2. 基本設計時からの主な変更点 (3) ランドスケープ計画・緑化計画

2. 基本設計時からの主な変更点 (4) 開閉式遮音装置

2. 基本設計時からの主な変更点 (5) 大型映像装置

2. 基本設計時からの主な変更点 (6) 工期・価格・環境を踏まえた設計の見直し

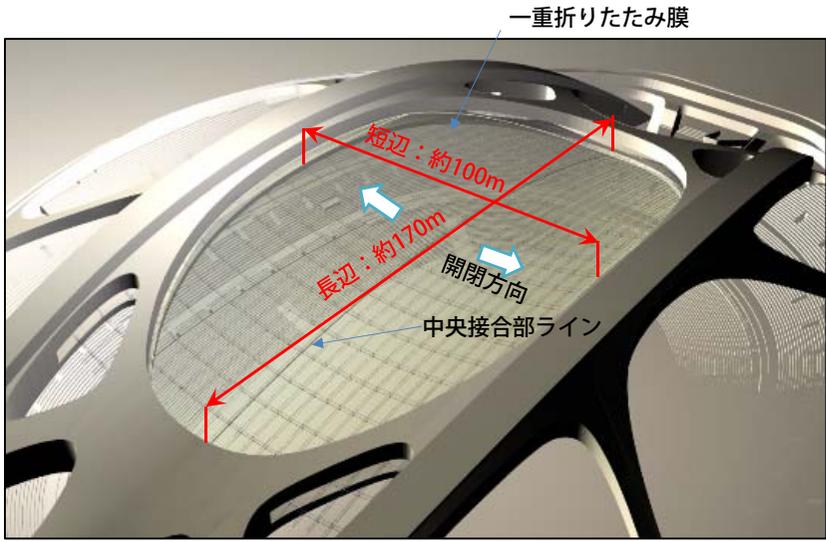
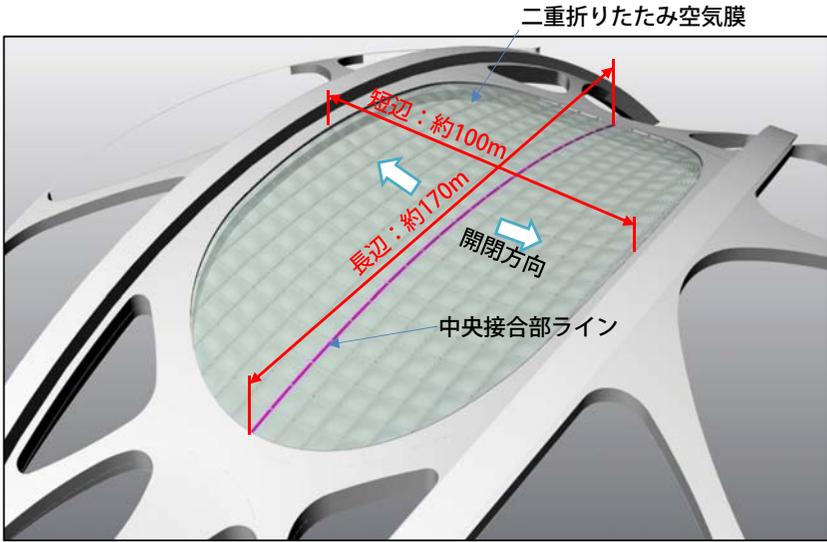
景観審議会等のご意見を踏まえ、神宮外苑の緑と調和するように敷地内のランドスケープ計画・緑化計画の充実を図った。

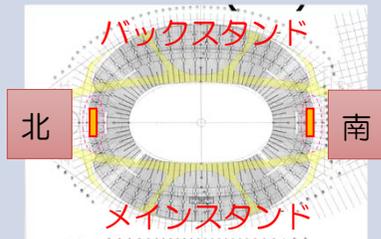
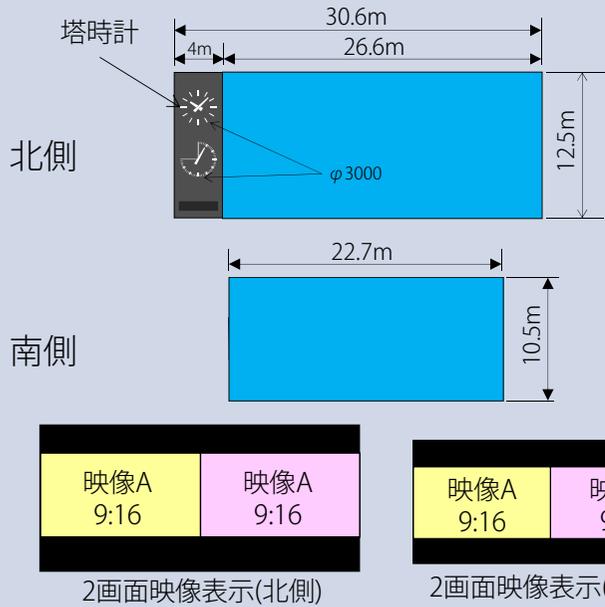
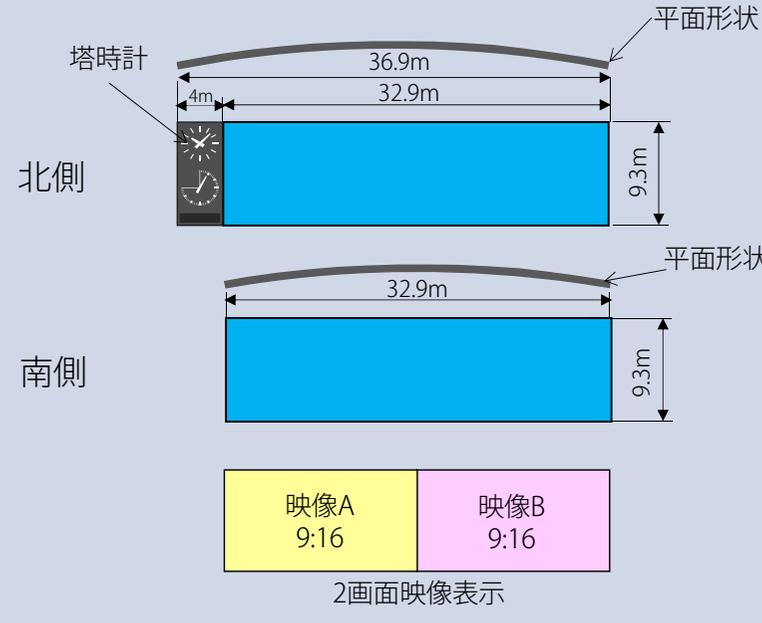
開閉式遮音装置は、風や積雪に対する抵抗力を高めるため、二重膜を用いた折りたたみ空気膜構造とした。

基本設計段階	実施設計段階
構成	一重折りたたみ膜	二重折りたたみ空気膜
文化イベント時 (コンサート等) の開閉の運用	<p>風：平均風速17m/s を超えることが予想される場合 (鉄道が止まる風速：瞬間風速25m/s 程度)</p> <p>↓</p> <p>事前に開状態とする</p> <p>雪：30cm未満の積雪予測までは閉状態を維持する。</p>	<p>風：平均風速34m/s以下の場合 (50年間に数度経験する程度の台風直撃時)</p> <p>↓</p> <p>閉状態を維持する (イベント継続可能)</p> <p>雪：42cm未満の積雪予測までは閉状態を維持する。</p>
イメージ	 <p>一重折りたたみ膜</p> <p>短辺：約100m</p> <p>長辺：約170m</p> <p>開閉方向</p> <p>中央接合部ライン</p> <p>設計積雪深 (荷重) : 30cm (600N/m²)、融雪装置あり</p>	 <p>二重折りたたみ空気膜</p> <p>短辺：約100m</p> <p>長辺：約170m</p> <p>開閉方向</p> <p>中央接合部ライン</p> <p>設計積雪深 (荷重) : 42cm (840N/m²)、融雪装置あり</p>

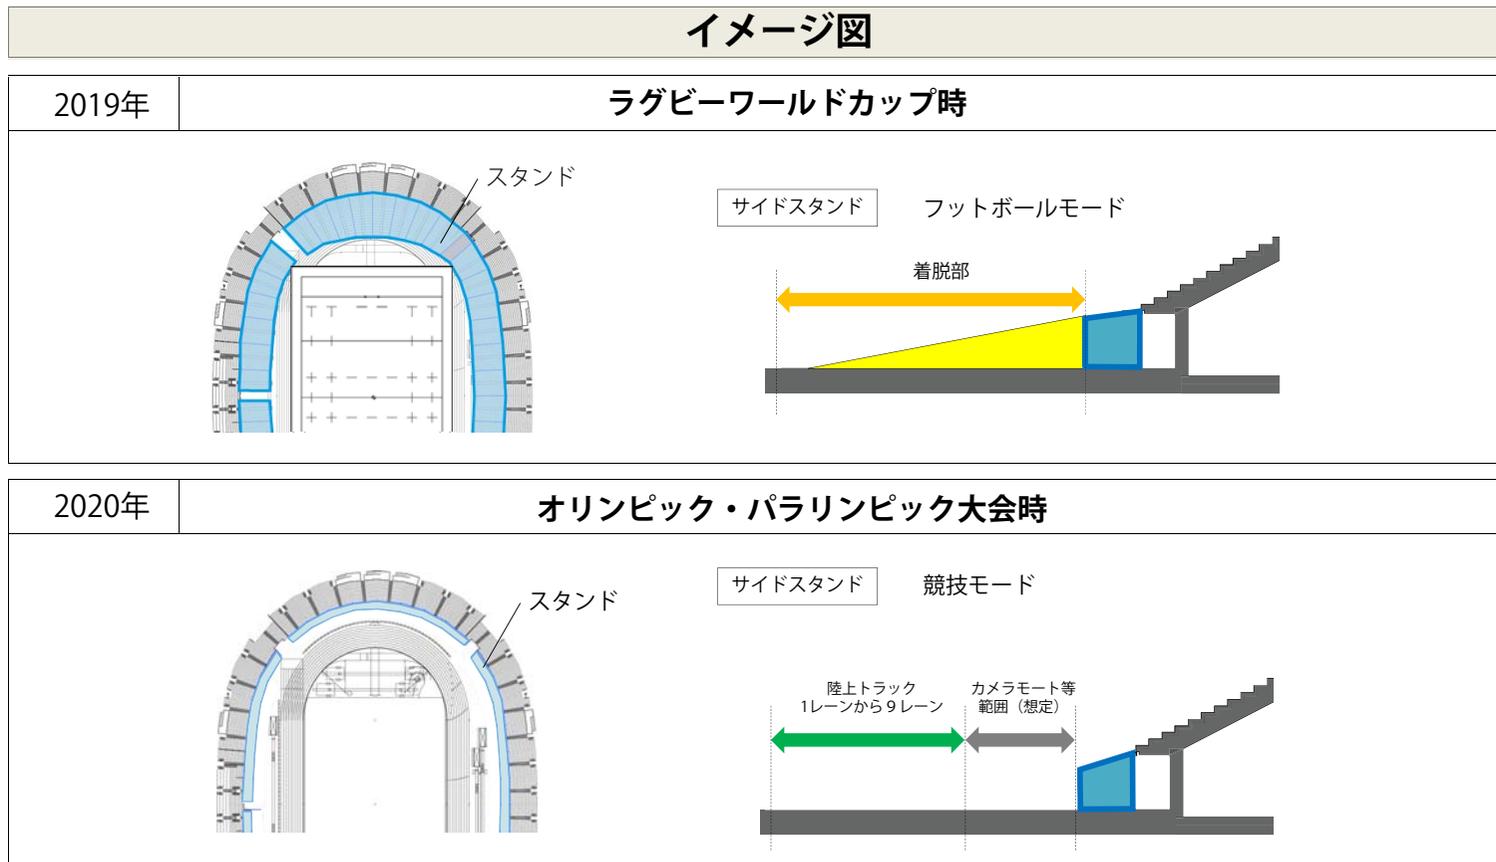
大型映像装置の下に、車いす席及びBOX席を確保するため、大型映像装置の形状を変更した。

南北の大きさを統一し、南北同一の映像による対応を可能とするとともに、ディスプレイ面積の増加及びディスプレイを最大限生かした2画面表示を可能にした。

基本設計段階	実施設計段階
	南北2面 北側：H12.5m、南側：H10.5m	南北2面高さ9.3m案 北側：H9.3m、南側：H9.3m

外形サイズ	北側：W:30.6m×H:12.5m (内塔時計4m) 南側：W:22.7m×H:10.5m	北側：W:36.9m×H:9.3m (内塔時計4m) 南側：W:32.9m×H:9.3m
ディスプレイ面積	北側：333m ² 南側：238m ² 合計：571m ²	北側：306m ² 南側：306m ² 合計：612m ²
